COMMUNE DE CORBEIL-ESSONNES

ENQUETE PUBLIQUE

Relative au projet de Plan Local d'Urbanisme

(VOLUME 2) BIS

Proposition de zonage

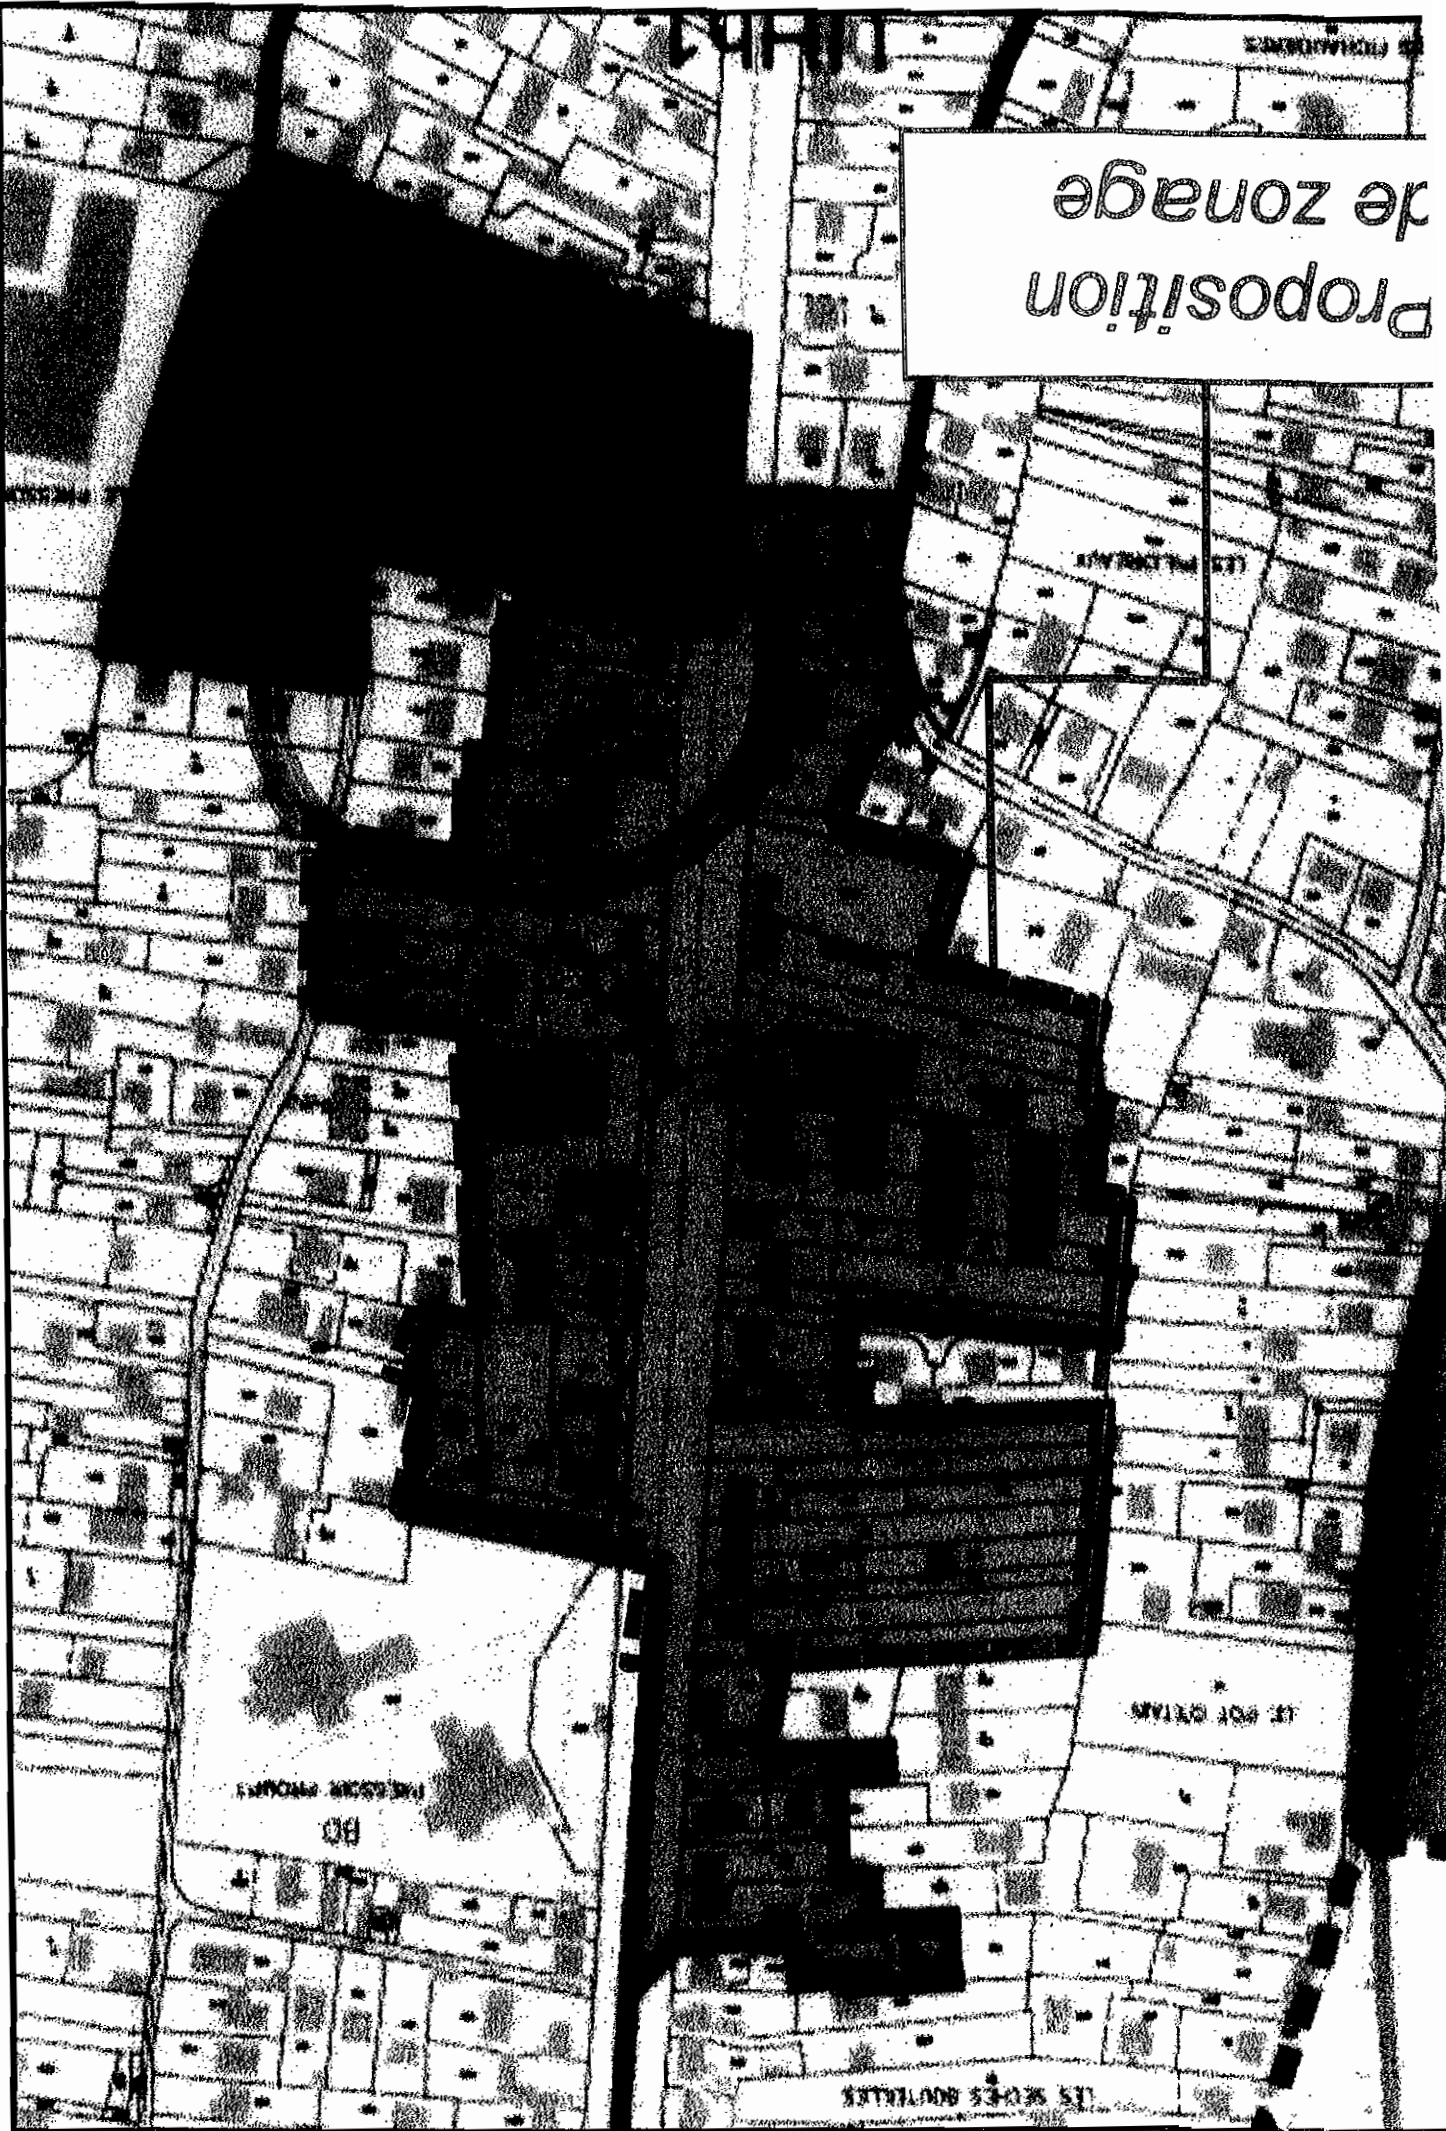
UH

Carnet n°32

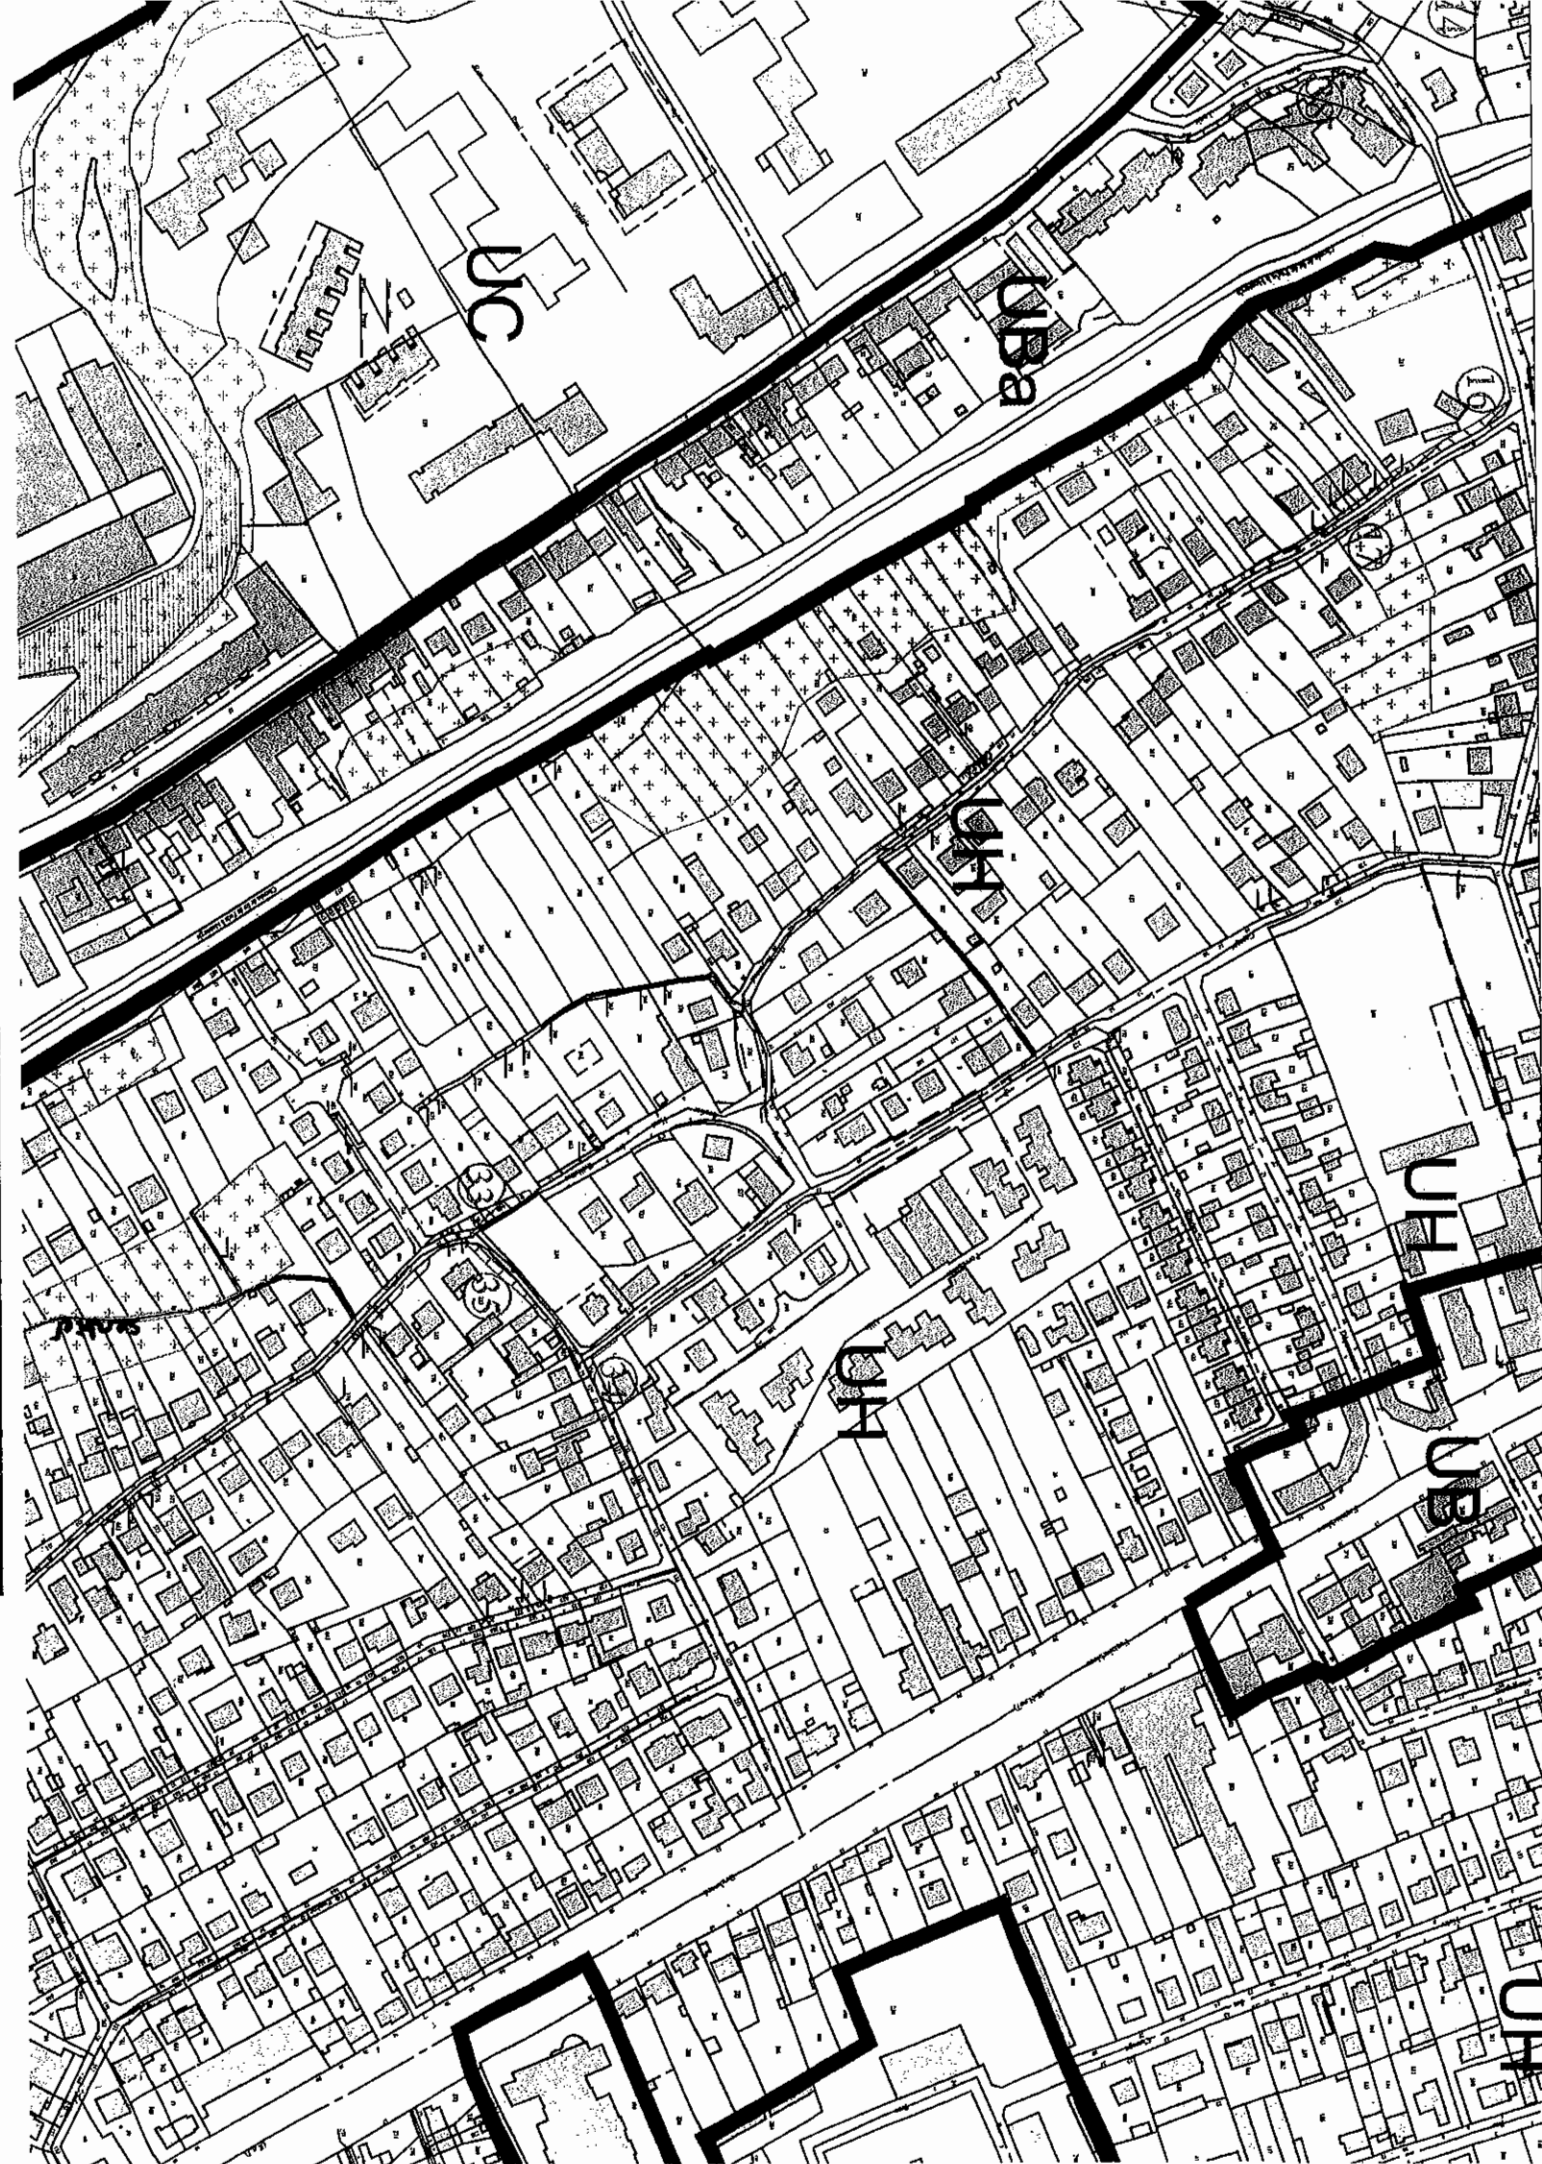
Nous vous joignons le plan illustrant la situation actuelle et la proposition issue de la réflexion collégiale avec le service urbanisme, et Monsieur Dantu, adjoint au Maire chargé de l'Urbanisme,

Nous espérons que vous saurez apporter un avis positif à cette proposition qui ne vise qu'a fluidifier la circulation et le stationnement le long de cette impasse étroite, Votre avis favorable entraînera certainement une possibilité d'un vivre ensemble de façon pacifiée et sécurisée.
